複 合 遊 具 定 期 点 検 表

管理番号 1

製品名	複合遊具(大) ①展望 デッキ・ローラースライ	所在 施設名	るるパーク(大分農業文化公 園)	住所	大分県杵築市山香町大字日指1-1		
点検社	タカオ株式会社			点検日	2022 年 10 月 14 日		
点検者	安全管理士 山吹 忠稔(1170033) 安全管理士 近藤 彰(1170034)			確認者	安全管理士 昼田 敏彦(1010335)		
製造社	タカオ 株式会社	S P 表示シール	有 ・ (無)	製品番号			
設置年月	2001 年 3 月 1 日	経過年月	21 年 7 月	落下高さ	4,500 mm		
構造部材1	スチール	構造部材2	木材 (その他)	消耗部材	ローラー		
対象年齢シール	有 ・ (無)	対象年齢	1歳～3歳 ・ 3歳～6歳 ・ 3歳～12歳 ・ 6歳～12歳 大人

点検写真台帳									
公園	1	るるパーク(大分農業文化公園)	エリア					点検日	2022/10/14
施設	1	複合遊具(大) ①展望デッキ・ローラースライダー側	総合			劣化	ハザード	ページ	1 / 54
			C			c	3

写真No.	規準一般規定 ①頭部・胴体の挟み込み 頭部・胴体の挟み込み(100～230mm)	判定
17		否2

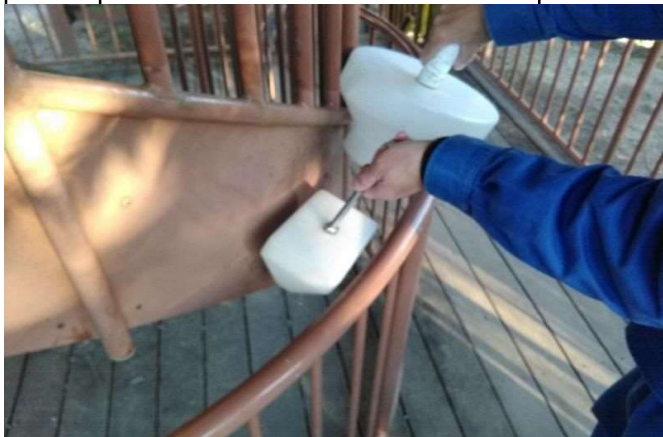
点 検 項 目	点検器具	判定	写真No.	備 考
頭部・胴体の挟み込み (100～230mm)	器具A B	2 合 ・ (否)	16～20	
※落下により首へのダメージが想定される場合はハザードレベルを3とする	器具A B	3 (合) ・ 否

写真No.	規準一般規定 ④絡まり・引っ掛かり 絡まり・引っ掛かり(突出部や隙間)	判定
25		否2

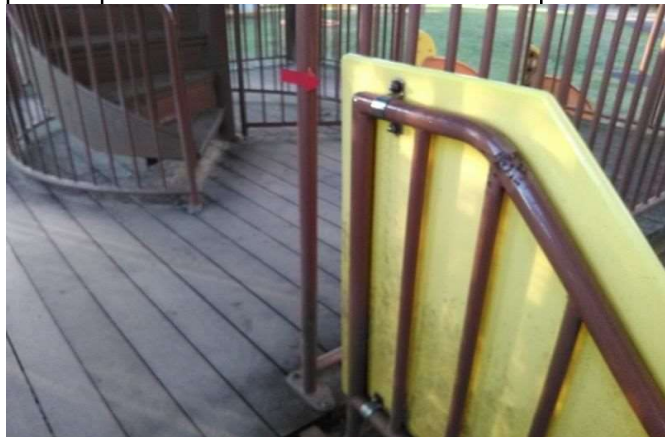
絡まり・引っ掛かり (突出部や隙間)	目視	2 合 ・ (否)	25, 26, 27	
--------------------	----	-----------	------------	--

写真No.	規準一般規定 ⑨らせん階段 手すり高さ(幼児用)500～800mm (児童用)500～800mm 785,950	判定
95		否1

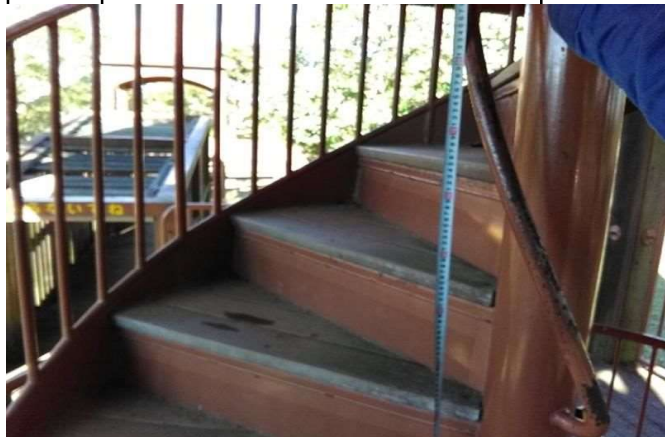
奥行(中央)(幼児用)170mm以上(児童用)170mm以上(板有・無)	メジャー	1 ☒ 合・ ☐ 否	90	225
奥行(内側)(幼児用)100mm以上(児童用)100mm以上(板有・無)	メジャー	2 合・ ☒ 否	91	85
有効幅員 (幼児用)500mm(300)以上(児童用)600mm(400)以上	メジャー	1 ☒ 合・ ☐ 否	92	735
段差 (幼児用)220mm以下(児童用)305mm以下	メジャー	2 ☒ 合・ ☐ 否	93	215
手すり高さ(幼児用)500~800mm (児童用)500~800mm	メジャー	1 合・ ☒ 否	94, 95	785,950
手すりは高低差に関係なく内外の両側に設置	目視	1 ☒ 合・ ☐ 否	96

写真No.	規準一般規定 落下高さは児童用では3,000mm以下 4500	判定
107		否3

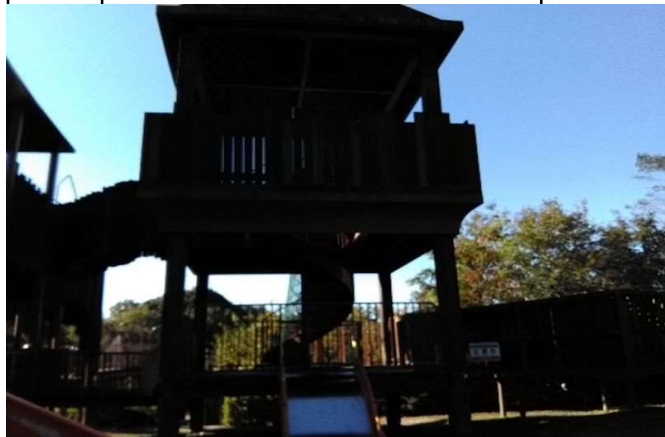
落下高さは児童用では3,000mm以下	メジャー	3 合・ ☒ 否	107	4,500
---------------------	------	---	-----	-------
